# 伊方発電所3号炉の設置変更に関する 審査書の概要

平成27年8月

## 2. 伊方発電所3号炉の 設置変更に関する 審査書の概要

# 基準地震動

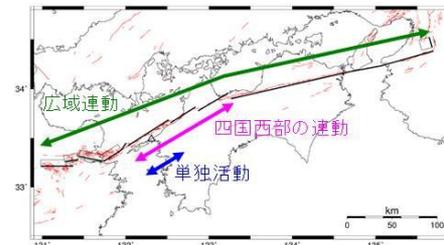
- 内陸地殻内地震の敷地前面海域の断層群(中央構造線断層帯)による地震について、事業者は申請当初、地震調査委員会の知見よりも断層長さの短いケースで評価していたため、審査において、より長い連動ケースを検討するよう指摘し、中央構造線断層帯と別府-万年山断層帯が連動する断層長さ約480kmを基本モデルとした評価に変更。また、部分破壊も考慮し、断層長さ約130km及び約54kmのケースについても評価。応答スペクトルに基づく評価により基準地震動S<sub>s</sub>-1、断層モデルを用いた手法による評価でS<sub>s</sub>-1を上回る8波を基準地震動S<sub>s</sub>-2-1～S<sub>s</sub>-2-8に設定。
- 海洋プレート内地震としては1649年安芸・伊予の地震を考慮した想定スラブ内地震、プレート間地震としては南海トラフの巨大地震(M9.0)をもとにした評価の結果、基準地震動S<sub>s</sub>-1を下回ることを確認。
- 震源を特定せず策定する地震動として、全サイト共通に適用するMw6.5未満の地震は北海道留萌支庁南部地震を考慮した地震動(S<sub>s</sub>-3-1)を、地域性を考慮して適用するMw6.5以上の地震は鳥取県西部地震の震源近傍での観測記録に基づく地震動(S<sub>s</sub>-3-2)を設定。

が想定されるが、最大規模を想定するとの観点から、480kmを基本震源モデルの長さとする。しかし、部分破壊も考慮することとし、130kmモデル、54kmモデルでも評価を行う。

# 基準地震動

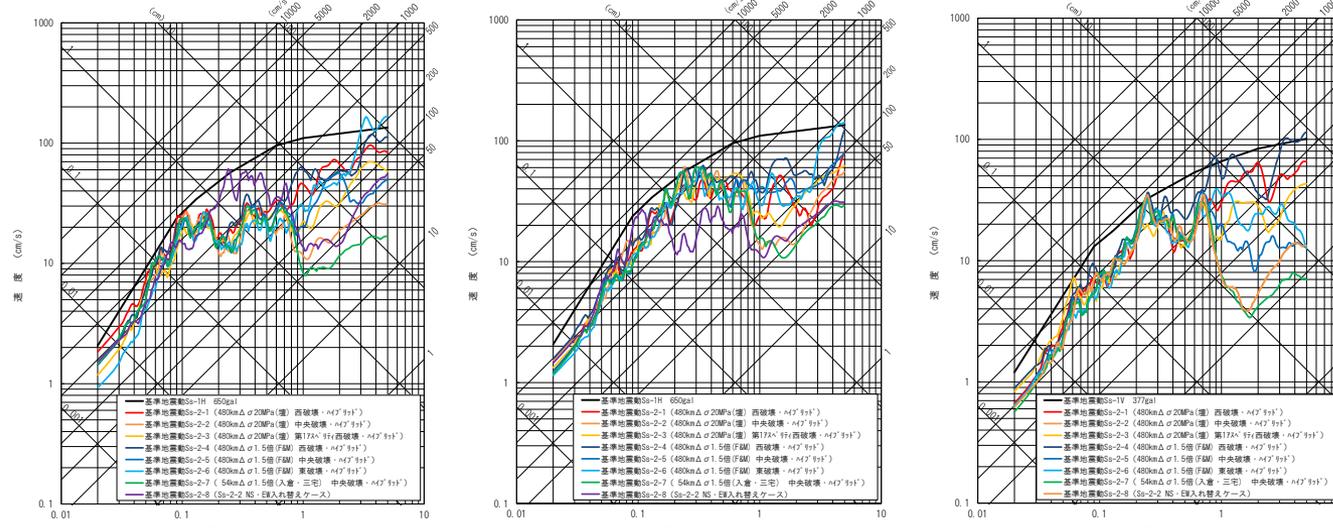
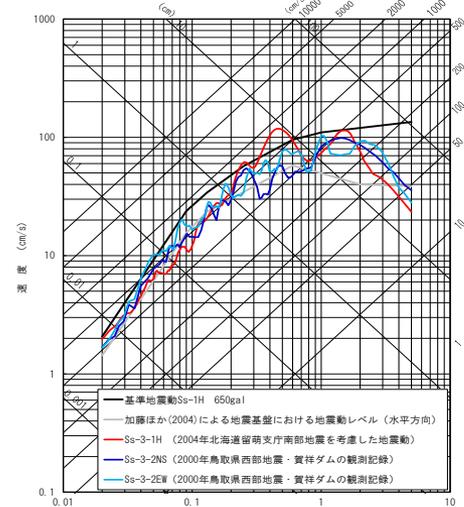
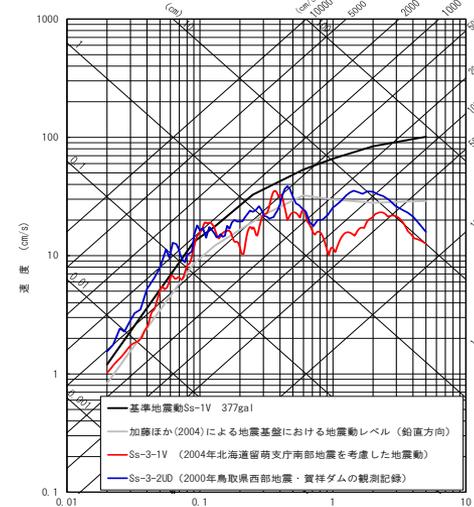
申請当初の最大加速度570ガルから650ガルに引き上げ。

# 基準津波及び耐津波設計方針

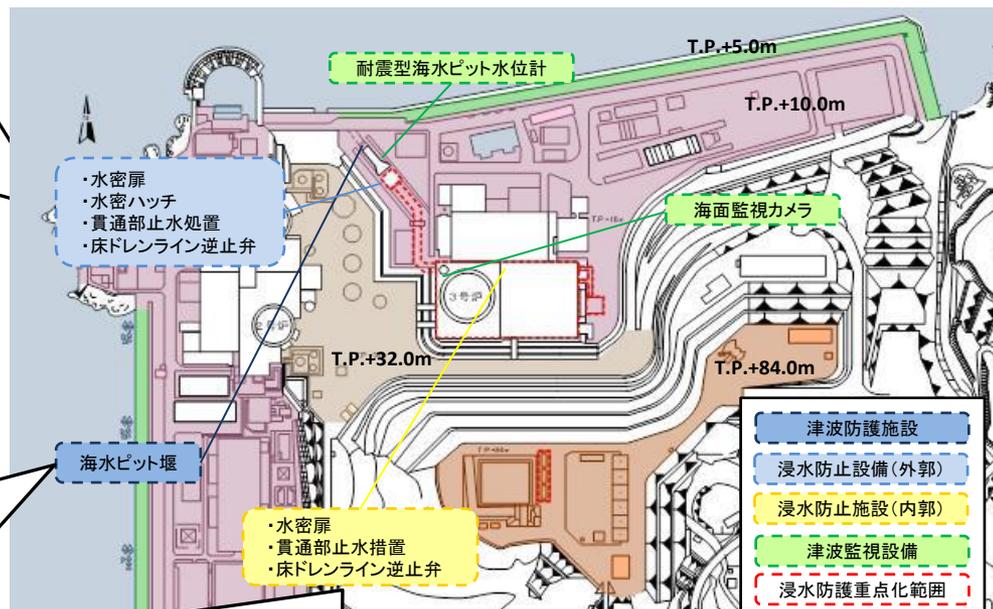
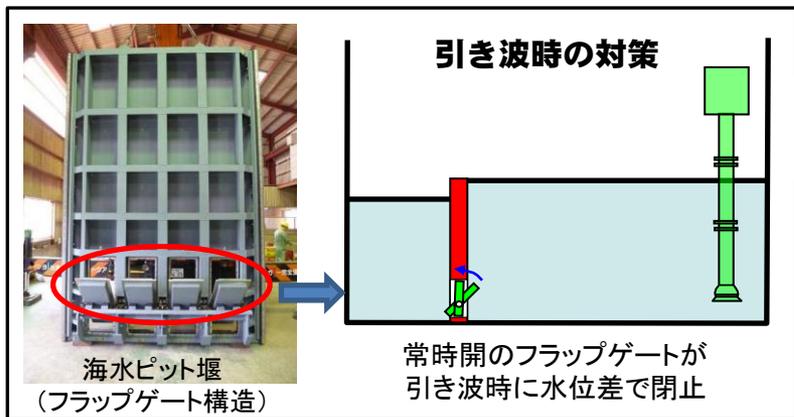
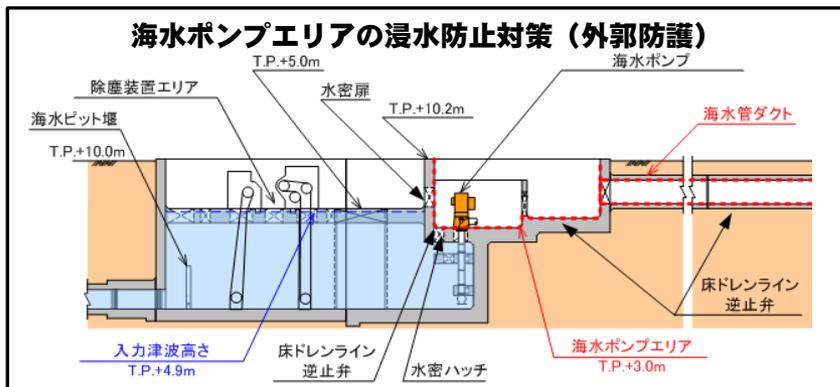
- 地震による津波の波源として、伊予セグメント、敷地前面海域の断層群及び別府一万年山断層帯の連動を考慮するとともに、別府湾沿岸部での痕跡高を再現している大分県モデルを基本とした。
- 上記の津波と伊予灘沿岸部の陸上地すべりによる津波との組合せを考慮して、基準津波を設定。
- 3号炉北側での入力津波高さ8.7mに対し、敷地高さが10m以上であり津波の遡上はない。取水路からの浸水(海水ピットポンプ室の入力津波高さ4.9m)を防止するため、海水ポンプエリアを約10mまで水密化。
- 引き波時の対策として海水ピット堰を設置し、海水ポンプによる取水性を確保。

内部溢水との重畳も考慮した浸水防止対策として、原子炉建屋・原子炉補助建屋とタービン建屋の境界には、水密扉等を設置。

# 原子炉を停止させる対策(止める) (原子炉停止機能喪失(ATWS)対策②)

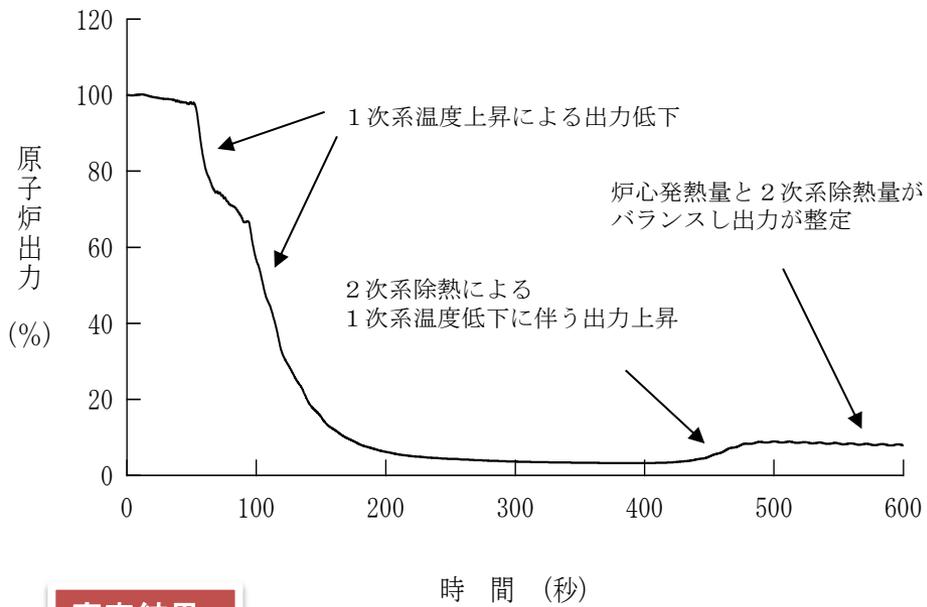
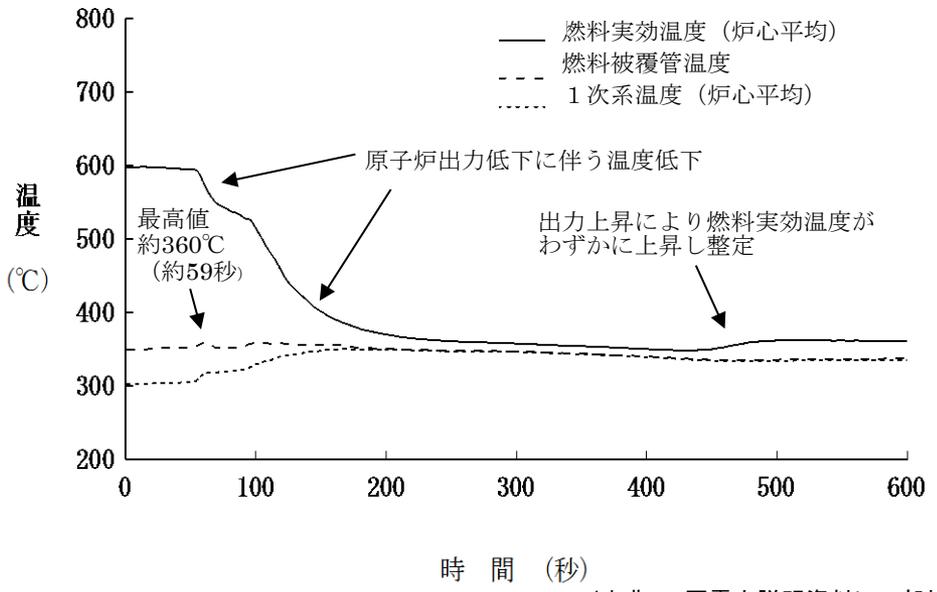
申請者の解析結果について炉心損傷防止対策の評価項目を満足していること、当該対策及び復旧作業に必要な要員及び燃料等について計画が十分であることなどを確認。よって「原子炉停止機能喪失」に対する炉心損傷防止対策が有効なものであると判断。

# 炉心溶融後に格納容器破損を防ぐ対策(閉じ込める) (水素対策②)

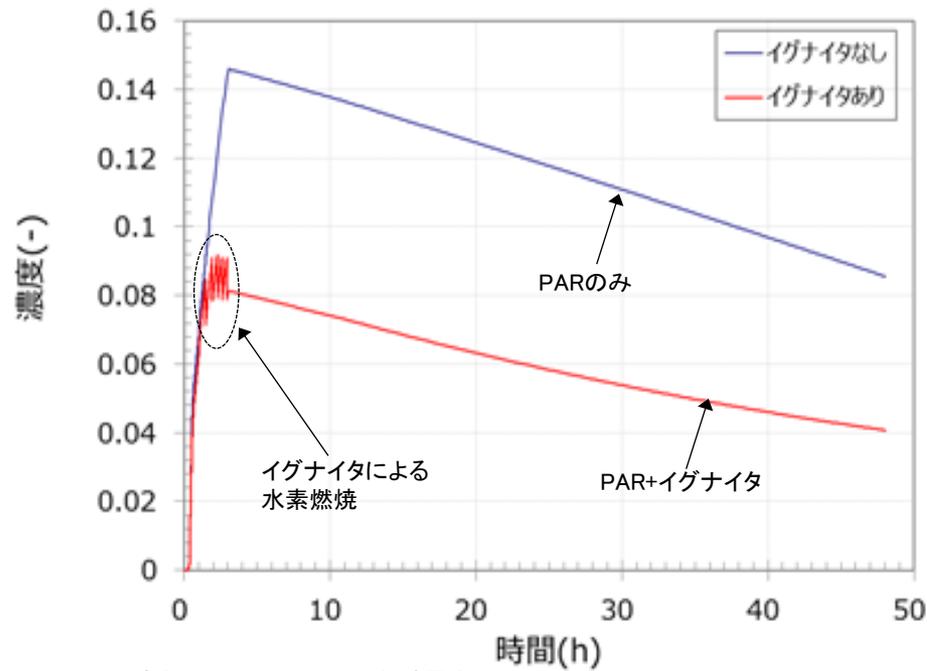
前頁の評価は、PARのみの評価結果であるが、実際には、これに加えてイグナイタの効果も期待できるため、申請者の評価は十分に保守的である。  
(右下図、赤線)

申請者の解析結果について、申請者が使用した解析コード、解析条件の不確かさを考慮しても、格納容器破損防止対策の評価項目を満足していること、対策及び復旧作業に必要な要員及び燃料等から、対策が有効なものと判断。また、イグナイタは、水素が格納容器頂部に成層化する可能性も考慮し、格納容器ドーム部頂部付近にも設置することを確認。

# 緊急時対策所の審査結果②

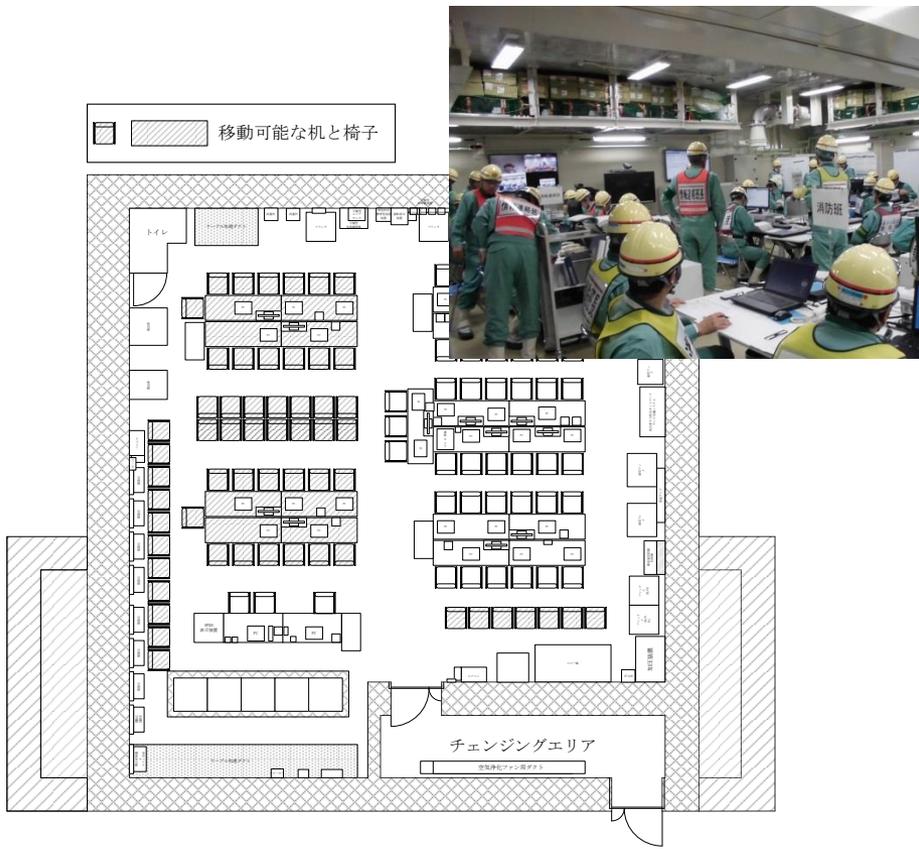
中央制御室と独立した建屋とする方針であること、また、事故状態の把握や判断、事故収束のための指揮、所外への通報連絡等の活動拠点として必要な機能や設備を備え、要員が活動できる施設を設置する方針であることを確認

3号炉中央制御室との共通要因(火災、内部溢水等)により同時に機能を損なうおそれがないよう、3号炉中央制御室のある原子炉補助建屋とは独立した建屋とし、3号炉心からは約170m離隔して設置
